Dringende Sicherheitsinformation

Intellis™ Datenvalidierungs-Systemfehler

Softwareaktualisierung Modell A710 auf Version 1.3.130

Medtronic-Referenz: FA949

Abbildung 1: Fehlermeldung Validierungsfehler

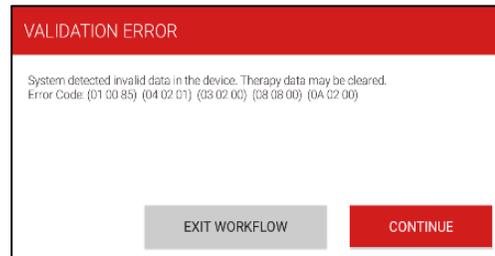
Zwischen Januar 2020 und 24. November 2020 sind bei Medtronic vierzehn (14) Berichte von Benutzern eingegangen, bei denen dieser Validierungsfehler (Abbildung 1), gefolgt von einem Systemfehler (Abbildung 2), mit Version 1.3.80 der A710 Intellis Softwareanwendung für den CT900 Arzt-Programmierer auftrat; die Fehlermeldung gibt an, dass die Aktualisierung der Stimulatorprogrammierung nicht abgeschlossen werden konnte. Die Untersuchung des Sachverhalts ergab, dass eine spezifische Stelle des Stimulatorspeichers beschädigt war und Version 1.3.80 der A710 Intellis Softwareanwendung die Beschädigung nicht wie vorgesehen bereinigte, wodurch ein Systemfehler verursacht wurde. Dieser Systemfehler tritt nicht häufig auf und die Ereignisrate wird mit weniger als 1 in 10.000 angegeben.

Dieser Fehler tritt auf und ist bekannt in der klinischen Umgebung, in der der Patient von der medizinischen Fachkraft versorgt wird. Wenn der Fehler VALIDATION ERROR (Validierungsfehler, wie dargestellt) mit dem Fehlercode (01 00 85) (04 02 01) (03 02 00) (08 08 00) (0A 02 00) auftritt, **bevor** die aktuelle Version 1.3.130 der A710 Intellis Softwareanwendung installiert wurde, wählen Sie die Option „**CONTINUE**“ (Weiter). Wurde „**EXIT WORKFLOW**“ (Workflow verlassen) ausgewählt, stellen Sie die Kommunikation erneut her und wählen Sie „**CONTINUE**“ (Weiter), wenn der Fehler VALIDATION ERROR (Validierungsfehler) auftritt (Abbildung 1).

Sehr geehrte Kundin, sehr geehrter Kunde, Medtronic gibt freiwillig eine dringende Sicherheitsinformation aus, um Sie aufzufordern, eine **Aktualisierung der Intellis™ Softwareanwendung Modell A710 zur Verwendung mit dem CT900 Arzt-Tablet-Programmierer auf Version 1.3.130 durchzuführen**. Die vorherige Version 1.3.80 der A710 Intellis Softwareanwendung setzt fehlerhaften Speicher möglicherweise nicht korrekt zurück, was zur Folge haben kann, dass Therapieeinstellungen nicht aktualisiert werden können, es zu Änderungen der Anzeige des Patienten-Programmierers kommt, Zugriff auf nicht freigegebene Funktionen des Patienten-Programmierers gewährt wird und/oder es zum Verlust der Therapie kommt. **Bitte installieren Sie die A710 Intellis Softwareanwendung Version 1.3.130, gemäß beiliegenden Anweisungen, um dieses Problem zu beheben.**

- Laden Sie gemäss beiliegenden Anweisungen die neueste Aktualisierung der A710 Intellis Softwareanwendung, Version 1.3.130, auf den CT900 Arzt-Programmierer herunter.
- Füllen Sie nach der Aktualisierung Ihrer Geräte das beiliegende Bestätigungsformular aus und retournieren Sie dieses, wie auf dem Formular beschrieben.
- Bitte leiten Sie diese Benachrichtigung wie erforderlich innerhalb Ihrer Organisation weiter.

Abbildung 2: Fehlermeldung Systemfehler

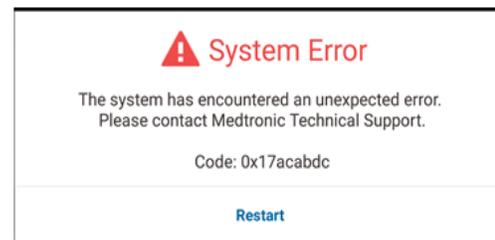
Falls nach Auswahl der Option „**CONTINUE**“ dieser „**System Error**“ (Systemfehler, Abbildung 2) angezeigt wird, wenden Sie sich an Ihren Medtronic Repräsentanten, um Unterstützung beim Herunterladen der aktuellen Version 1.3.130 der A710 Intellis Softwareanwendung zu erhalten. Stellen Sie nach dem Herunterladen der aktuellen Version 1.3.130 der Intellis Software die Kommunikation erneut her und wählen Sie „**CONTINUE**“ (Weiter), um dieses Problem zu beheben.
